改善箇所説明図

改善の内容

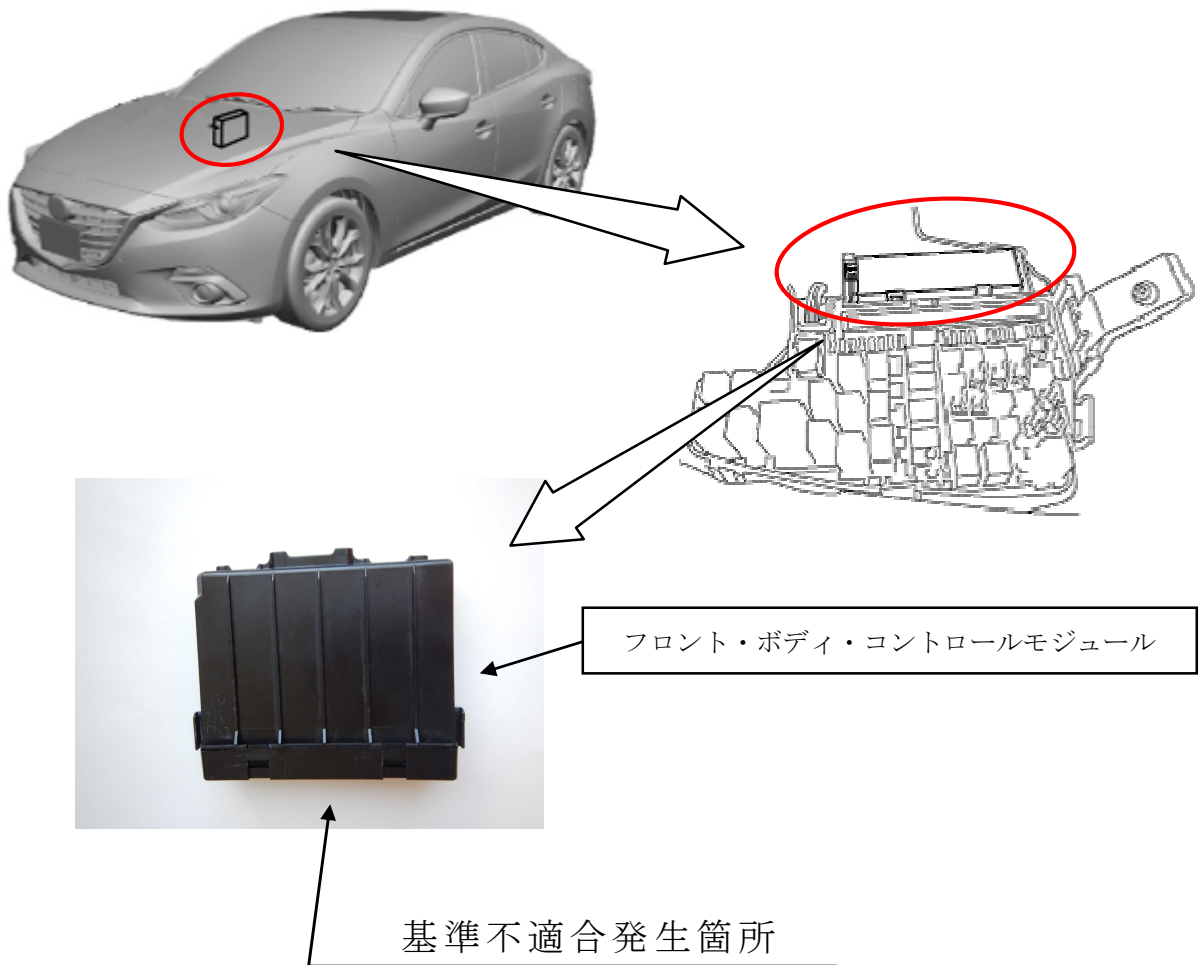
フロント・ボディ・コントロールモジュール（車両制御コンピュータ）において、内蔵されるワイパーリレーの接点構造及びワイパーモータとの組み合わせが不適切なため、リレー作動時の熱により接点部に異物が生成され、リレー駆動部に挟まることがある。そのため、リレーが導通不良となり、フロントワイパーが作動しなくなるおそれがある。

全車両、フロント・ボディ・コントロールモジュールを対策品と交換する。

識別：フロント・ボディ・コントロールモジュールに白ペンを塗布する。
